**(ID\_VIP: 1897) Razionalizzazione rete AT nella Val Formazza e "Interconnector Italia – Svizzera"**

**Allegato 3 - Controdeduzioni alle osservazioni pervenute**

<b>Storia delle revisioni</b>		
Rev. 00	Del 24/05/2018	Prima emissione

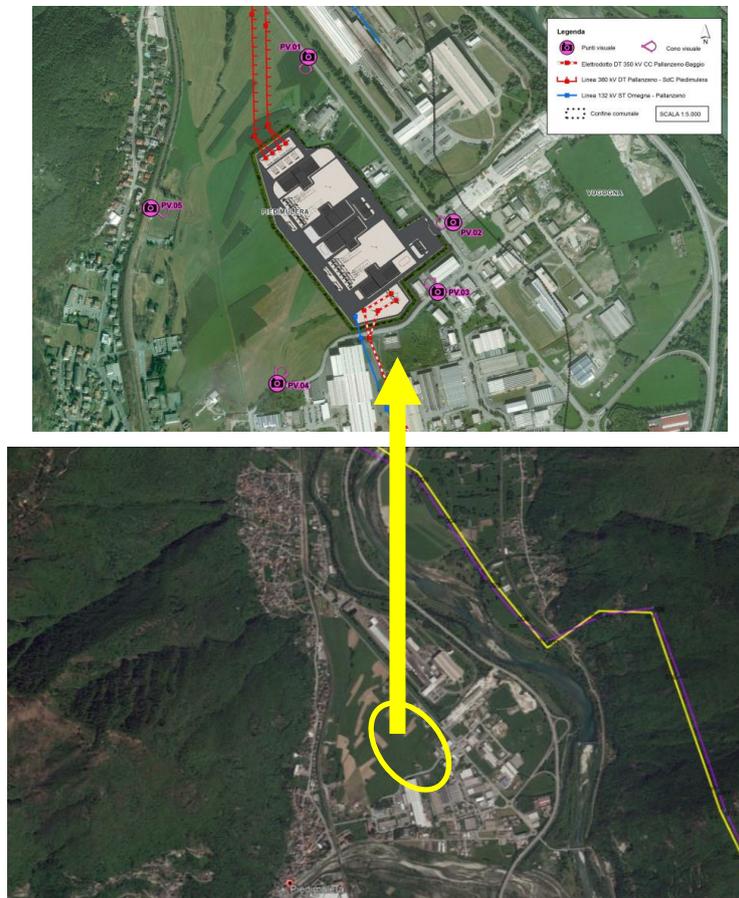
**Oggetto:** Richiesta di visione dei progetti esecutivi;  
Richiesta di "alleggerimento" delle linee sul territorio.

Nel prendere atto del parere favorevole sul progetto confermato dal Comune, si evidenzia che relativamente alla richiesta di **visionare il progetto esecutivo**, la stessa verrà certamente evasa in aderenza a quanto normalmente disposto dal decreto di autorizzazione alla costruzione e all'esercizio emanato dai competenti ministeri.

Circa la richiesta di "**alleggerimento**" delle linee sul territorio e, in particolare **nell'intorno della centrale di Corso Sempione**, si ritiene opportuno che un'eventuale proposta di delocalizzazione/interramento di uno o più impianti in uscita dalla Cabina Primaria di Gravellona Toce debba essere valutata, coerentemente con l'impostazione delle attività di dialogo con le Amministrazioni Comunali ad oggi svolta, in un tavolo tecnico coordinato dalla Regione Piemonte.

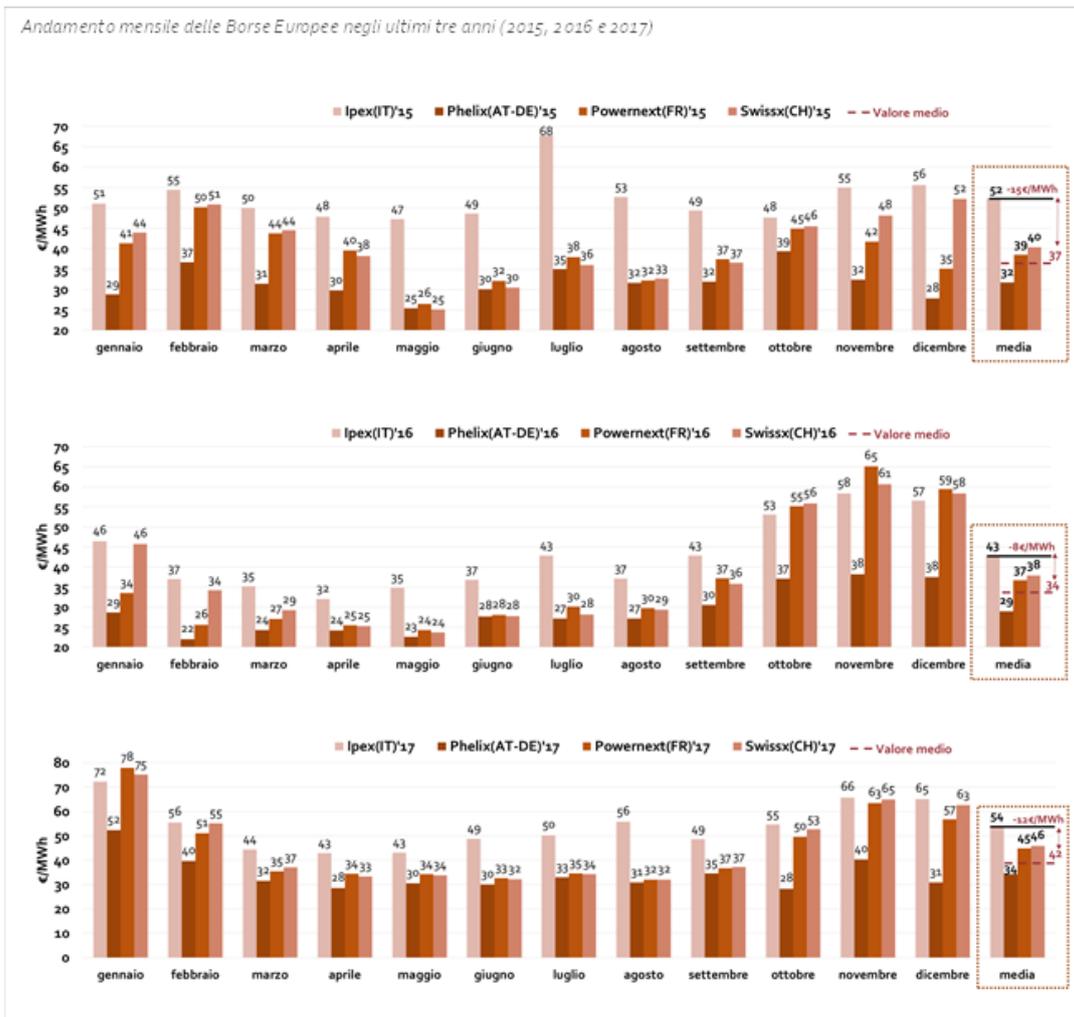
Relativamente a quanto osservato dal Comune che **non ritiene che l'aspetto di globalità del contesto possa essere applicato in maniera disomogenea, ad uso funzionale del proprio progetto**, nel ribadire che l'impatto del progetto è stato valutato nella sua globalità (e quindi al di là degli interessi dei singoli Comuni) sia per gli impatti paesaggistici che per gli aspetti di tutela della salute umana, anche le opere di mitigazione vanno considerate nella loro globalità e non riferite al singolo Comune.

Circa l'affermazione **di non prendere in considerazione nessuna soluzione alternativa**, questa appare non veritiera. Come si evince dai verbali dei tavoli tecnici, a cui hanno partecipato la Regione Piemonte ed i comuni interessati, sono state analizzate, per uno stesso tracciato, diverse alternative alcune delle quali scartate per motivi tecnici (es. Alternativa di Valle, alternativa Aleccio – Colmine, ecc.).

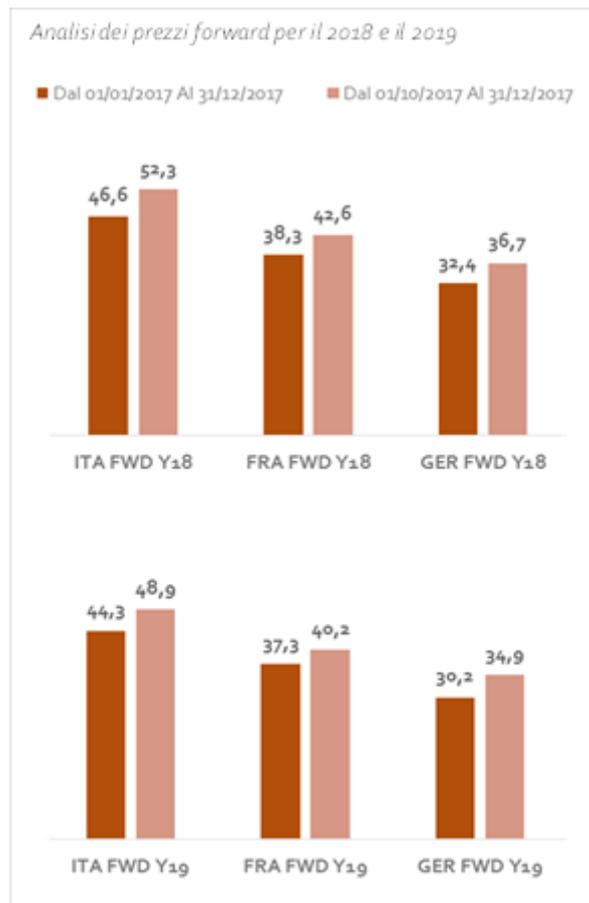
Circa la richiesta di **un aggiornamento al 2017 dei dati relativi al mercato energetico**, si riportano, di seguito, le principali evidenze desumibili dall'analisi degli ultimi 3 anni dei Mercati Esteri, con l'indicazione dei differenziali di prezzo e delle rendite "nominali" di congestione. In particolare emergono i seguenti differenziali medi tra il mercato italiano (IPEX) ed i principali mercati esteri:

- nel 2015 l'IPEX è mediamente maggiore dei prezzi esteri raggiungendo un differenziale medio pari a circa 15 €/MWh;
- nel 2016 l'IPEX è mediamente maggiore dei prezzi esteri raggiungendo un differenziale medio pari a circa 8 €/MWh;
- nei primi 9 mesi del 2017 l'IPEX è mediamente maggiore dei prezzi esteri raggiungendo un differenziale medio pari a circa 12 €/MWh.

L'analisi dei prezzi forward per gli anni 2018 e 2019 evidenzia un differenziale di prezzo di 7-14 €/MWh
